**Demande de renseignements n° 1 de Société en commandite Gaz Métro
adressée à TransCanada PipeLines Limited**

Figure 1: Map of the Herbert and Shaunavon Options

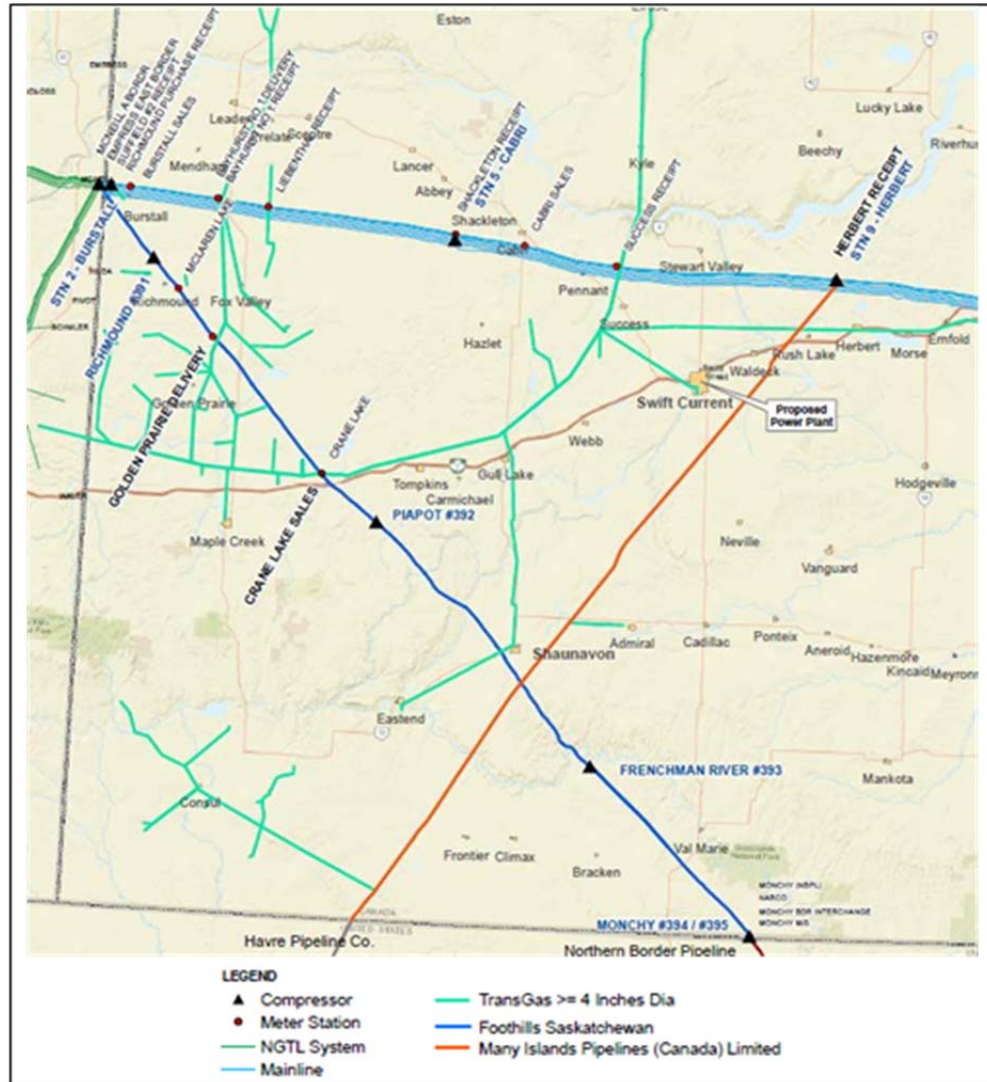
- Demande :
- Veuillez confirmer que le Contrat envisagé entre TransGas et TransCanada implique uniquement le tronçon du Réseau principal situé entre Empress et le point de réception projeté Herbert.
 - Veuillez confirmer si des installations additionnelles ou ajouts au réseau de MIPL sont requis pour relier la Centrale à ce réseau suivant l'Option Herbert.

- c) Dans l'affirmative, veuillez décrire les installations additionnelles et ajouts requis au réseau MIPL, leurs coûts approximatifs et la partie devant les assumer.
